島根原子力発電所 2号炉審査資料	
資料番号	EP-040改06(説1)
提出年月日	令和2年6月11日

原子炉制御室等

(コメント回答)

審査会合での指摘事項

図20-1 ベント実施に係る対応の流れ

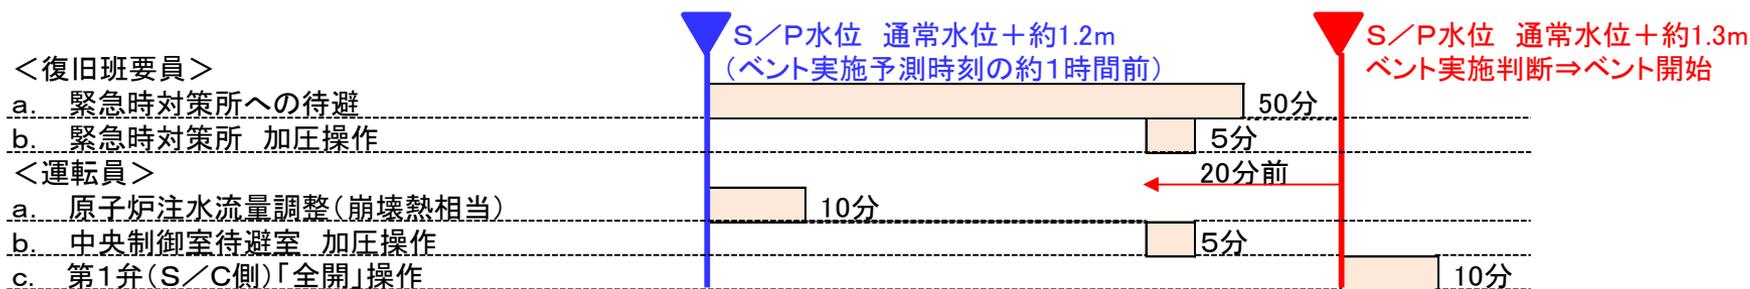
原子炉制御室待避室の加圧操作について、待避室加圧判断とベント実施判断との関係性を明確化すること。あわせて、ベント開始5分前に待避室を加圧指示することについても、事故状況を踏まえた上で、原子炉制御室待避室の加圧時間、移動時間等を踏まえて手順の成立性を説明すること。

- ベント実施判断 (サプレッション・プール水位通常水位+約1.3m) までに待避室加圧操作完了状態とするため、待避室加圧の開始判断をベント実施予測時刻の約20分前に変更
- 加圧開始を20分前にした場合でも、ポンベ容量には十分余裕があり、ポンベ本数12本で対応可能である。
 ([待避時間 (8時間) のポンベ本数] + [20分前操作による追加ポンベ本数] = 11.4 + 0.5 = 11.9 ≒ 12本)
- 待避室加圧準備操作 (ポンベ保管場所における現場操作) は炉心損傷判断の段階で着手・完了済
- 待避室加圧操作 (①中央制御室内の移動, ②空気供給出口止め弁の開操作, ③空気ポンベ流量調節弁の開操作) は合計約2分程度で実施可能。手順上の想定時間には余裕をみた5分を想定し、ベント実施予測時刻の約15分前に加圧操作完了可能
- 加圧開始から待避室必要正圧に到達するまでにかかる時間は数秒

- 緊急時対策所ポンベ加圧開始も待避室に合わせベント実施予測時刻の約20分前に変更。

図21-1 中央制御室換気系 系統概要

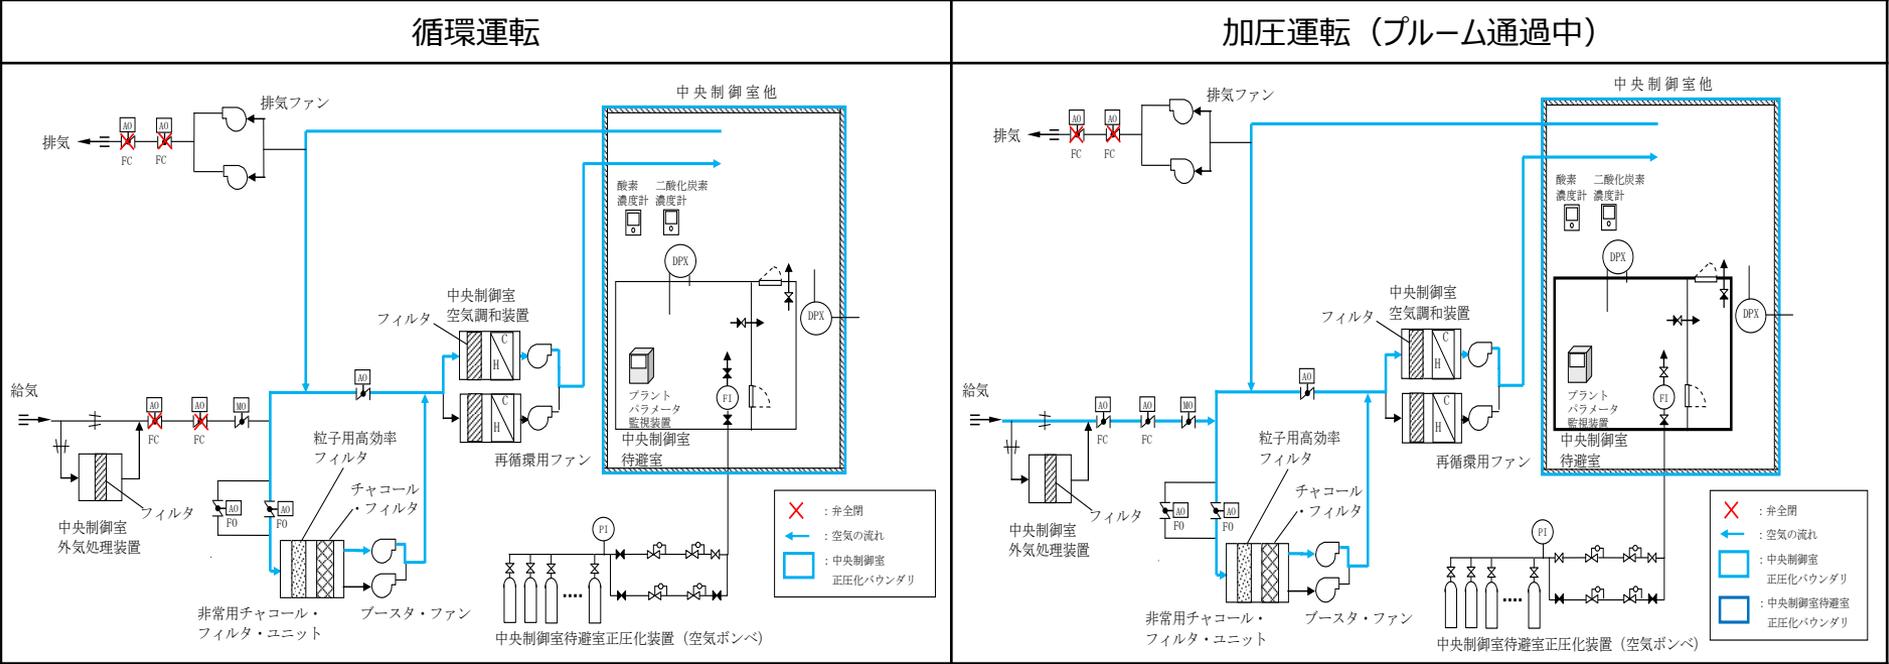
プルーム通過時の中央制御室換気空調系の運転モードについて、運転員の被ばく低減の観点からも、外気取入による加圧運転モードを継続することが再循環運転モードよりも適しているのか、考え方を整理して説明すること。

- 図21-1に中央制御室換気系の系統隔離運転 (以下、循環運転) 時及び加圧運転時の系統概要図を示す。
- 循環運転時には、中央制御室バウンダリを外気から隔離し、バウンダリ内の空気を非常用チャコール・フィルタ・ユニットを通して循環する。被ばく評価においては、バウンダリ外からのフィルタを通らない空気流入 (インリーク) を考慮する。
- 加圧運転時には、給気側のダンパを調整開とし、外気を非常用チャコール・フィルタ・ユニットを通して取り込む。バウンダリ内は正圧に維持されるため、インリークは発生しない。
